# EXAMEN SCIENTIFIQUE DE L'ADDENDUM À L'ÉNONCÉ DES INCIDENCES ENVIRONNEMENTALES FINAL PORTANT SUR LA PHASE 2 DU PROJET DE BAFFINLAND À MARY RIVER

La présente réponse des Sciences découle du processus de réponse des Sciences du 5 février 2019 sur l'Examen scientifique de l'addendum de l'énoncé des incidences environnementales final portant sur la phase 2 du projet de Baffinland à Mary River.

Figure 2. Route de navigation nord (ligne pointillée verte), y compris les points de cheminement (points bleus) et les points d'ancrage (points verts).

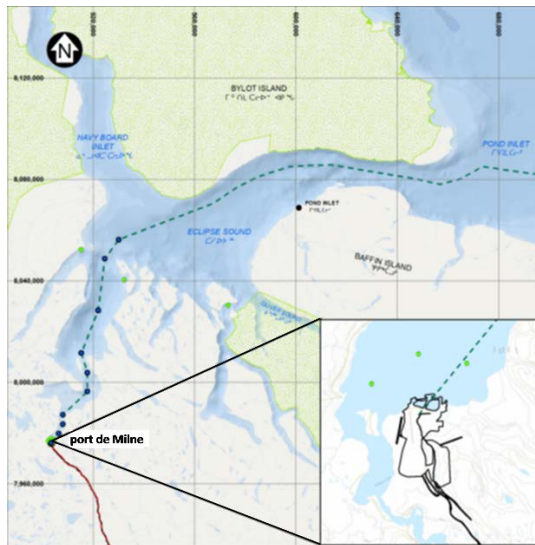
Le MPO estime que d'autres renseignements sur les zones de dérive seraient nécessaires pour déterminer les éventuels effets potentiels sur l'écosystème marin, y compris les risques pour les mammifères marins ou d'autres effets environnementaux associés à la dérive de grands navires (p. ex. augmentation possible des collisions, changement des effets du bruit des moteurs, présence de mammifères marins, habitats benthiques sensibles). Il faudrait aussi définir les mesures d'atténuation proposées afin de traiter tous les risques cernés. Le but des zones de dérive n'est pas bien décrit; par exemple, la zone sera-t-elle utilisée comme zone d'attente si tous les emplacements de mouillage sont occupés (si oui, pendant combien de temps) ou seulement en cas d'urgence?

- Effectuer une évaluation des effets potentiels de l'utilisation des points d'ancrage du projet (figure 2) et des points de dérive sur l'écosystème marin. La BIM devrait expliquer si elle prévoit établir d'autres ancrages agrandir la zone de dérive. Comment les horaires des navires seront-ils gérés pour qu'il y ait suffisamment de points d'ancrage disponibles dans le détroit d'Eclipse et Milne Inlet?
- Il faudrait réaliser des relevés vidéo et des relevés sur le terrain pour établir le type de fond et l'utilisation potentielle d'espèces ou d'habitats sensibles dans les zones de mouillage avant, pendant et après l'exécution du projet.
- Des amarrages permanents devraient être envisagés aux points d'ancrage et tout au long de la route de navigation afin de comparer les impacts relatifs sur l'écosystème marin.

Figure 3. Propagation du bruit d'un cargo Capesize circulant dans la baie de Koluktoo/Bruce Head (panneau de gauche) et Milne Inlet (panneau de droite) (figure 2.2 du DTC24, section 2.6.2.2, p. 46).

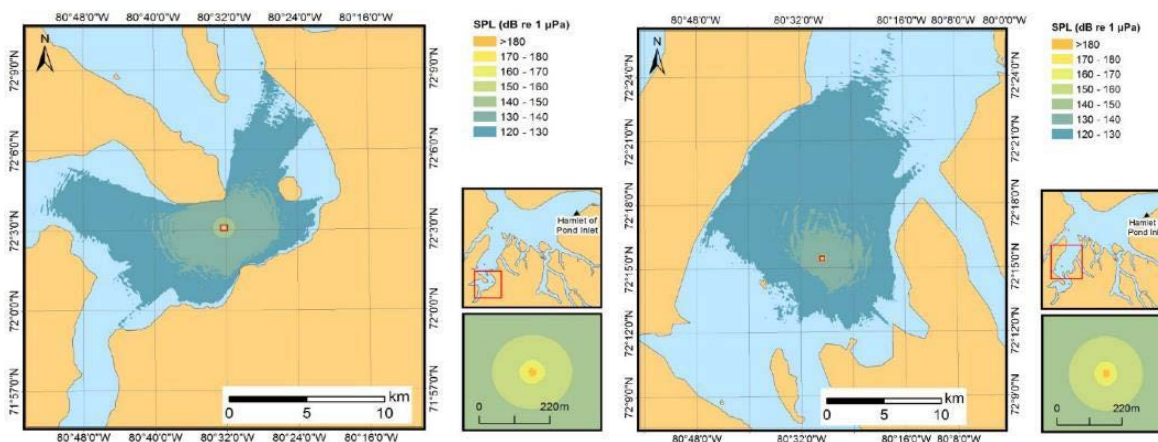
Le MPO n'est pas convaincu que les mesures d'atténuation du bruit indiquées par la BIM seront efficaces, particulièrement pour les grands navires qui transmettent le son d'une rive à l'autre dans les zones étroites du corridor de navigation (figure 3). De plus, d'après les données présentées dans le programme de surveillance à terre de Bruce Head de 2017 (rapport n°1663724-041-R-Rev0, tableau 5-1, p. 44), un certain nombre de navires liés au projet circulaient à plus de 9 nœuds dans la ZER et la ZEL (figure 4).

Le MPO aimerait également que la BIM clarifie la notion de « courte durée [du bruit] »; compte tenu du nombre de navires qui entrent dans Milne Inlet et en sortent, et du temps non spécifié de marche au ralenti et de dérive, le bruit dans la ZEL semble être important (c'est-à-dire ininterrompu). Comment la BIM conclut-elle que le bruit des navires est de courte durée? La BIM indique également que « les effets du masquage sur la baleine boréale devraient être localisés dans le port de Milne et à court terme le long de la route de navigation par rapport à l'intervalle entre les transits de navires. » (DTC24, section 2.1.4, p. 25). Le Secteur des sciences du MPO aimerait obtenir des précisions sur l'intervalle entre les transits de navires. Il est utile de comprendre le rapport entre le nombre d'heures calmes et le nombre de navires présents pour obtenir une évaluation précise.

Figure 4. Zones d'étude locale (à gauche) et régionale (à droite) des mammifères marins, telles que définies par Baffinland dans le DTC24, figures 1.3 et 1.4.

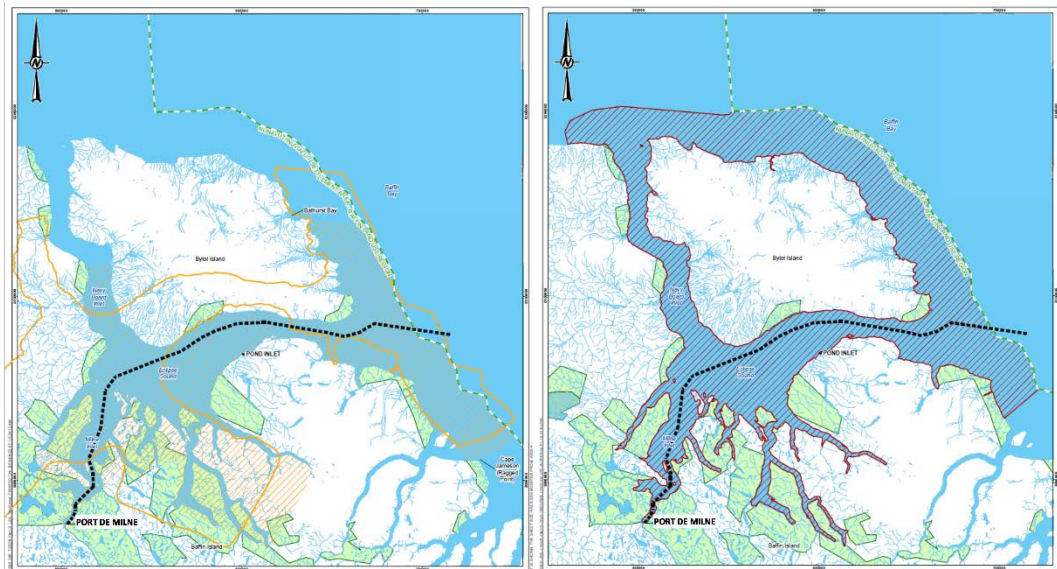
Le MPO n'est pas d'accord avec cette affirmation. La baie de Baffin est aussi l'habitat du narval, du béluga, de la baleine boréale, de l'épaulard et d'autres baleines du sud qui utilisent l'Arctique canadien depuis quelque temps. La ZER exclut la baie de Baffin, mais si l'objectif est de tenir compte de toute la gamme des impacts directs et indirects, la baie de Baffin devrait être incluse parce qu'un grand nombre d'individus de plusieurs espèces de mammifères marins s'y trouvent pendant les saisons de navigation actuelle et proposée, surtout pendant les saisons intermédiaires (p. ex. les migrations des baleines boréales et du narval qui quittent la région ou y reviennent, particulièrement sur la côte de l'île de Baffin et à la lisière de glaces) et en hiver, quand beaucoup d'animaux séjournent dans la région. C'est pourquoi il faudrait évaluer les impacts de la navigation sur l'ensemble de la route de navigation. Le MPO ne sait pas non plus où les navires resteront pour attendre, en tournant au ralenti, avant d'entrer dans la ZER.

Le Secteur des sciences du MPO estime que la portée de la zone d'étude régionale (ZER) est trop restrictive (figure 4). Elle devrait inclure la baie de Baffin, où les navires se dirigeant vers l'Europe transiteront. On sait que des mammifères marins comme la baleine boréale et le narval hivernent dans la baie de Baffin et qu'ils passent de l'Extrême-Arctique par la côte de l'île de Baffin.

- Toute la route de navigation suivie au Canada par les navires à destination et en provenance des différents marchés, y compris la baie de Baffin et d'autres régions qui ne sont pas actuellement incluses dans la ZER, devrait être incluse dans l'évaluation.
